Informe Consolidado de Solicitud de Aclaraciones, Rectificaciones y/o Ampliaciones a la Declaración de Impacto Ambiental del Proyecto "Optimización Operacional Planta Cerrillos"

Nombre del Titular : Compañía Exploradora y Explotadora Minera Chilena Rumana COEMIN S.A.
Nombre del Representante Legal : VICTOR HUGO ALVAREZ
Dirección : calle Vallejo N°620, oficina 43, Villa Scola

El presente Informe Consolidado de Solicitud de Aclaraciones, Rectificaciones o Ampliaciones a la Declaración de Impacto Ambiental del proyecto "Optimización Operacional Planta Cerrillos", contiene las observaciones generadas en virtud de la revisión de la Adenda.

Imagen Nº1: Áreas de emplazamiento de los pozos de monitoreo solicitados.

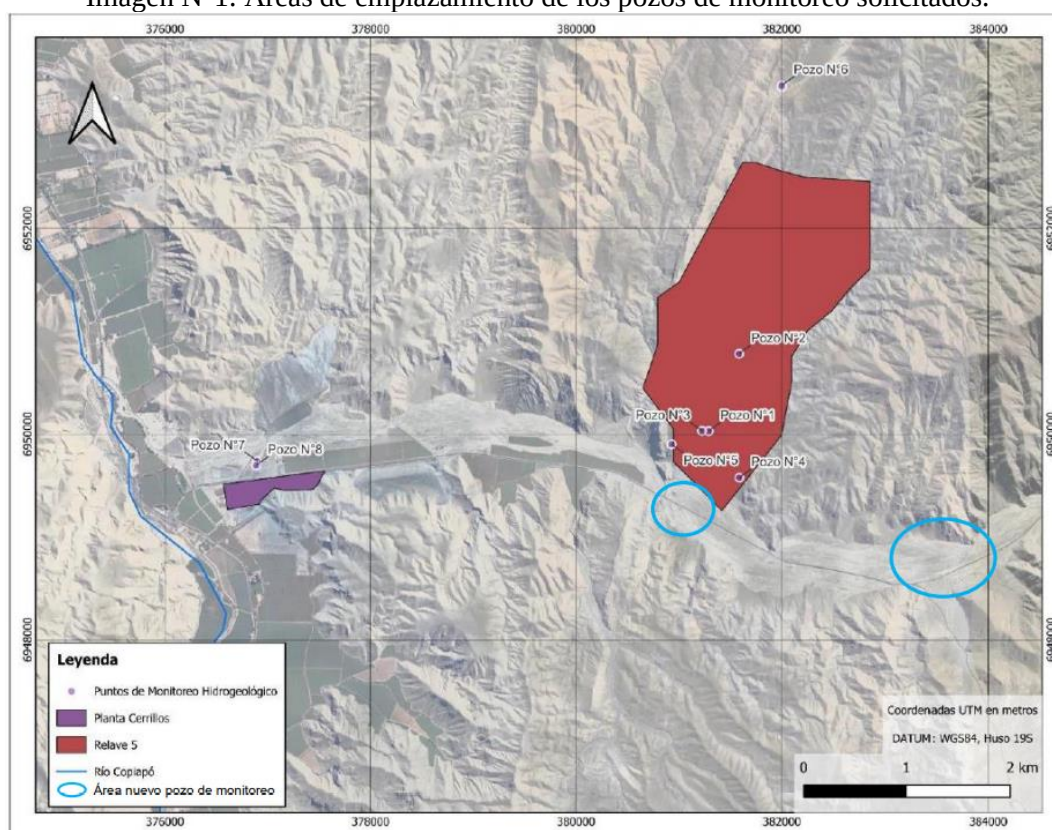
- 1.9.5 Respecto de la Línea de Base Hidrogeológica, para mayor entendimiento y caracterización del sistema hídrico de la cuenca del valle del Río Copiapó, se solicita al Proponente construir dos (02) pozos de monitoreo, en los cuales se monitoreen las mismas variables y parámetros que en los pozos del Proponente identificados como pozo N°1, pozo N°2, pozo

Nº3, pozo Nº4, pozo Nº5, pozo Nº6, pozo Nº7 y pozo Nº8, caracterizados en el Anexo 2-4.2; Caracterización Hidrogeología. Los nuevos pozos de monitoreo se deben ubicar en los siguientes sectores:

- i. Aguas arriba de la Quebrada Carrizalillo, en dirección Sur-Este del Tranque de Relaves en pasta Sector 5.
- ii. En la confluencia entre Quebrada Carrizalillo y Quebrada Descubridora, aguas abajo del Tranque de Relaves en pasta Sector 5.
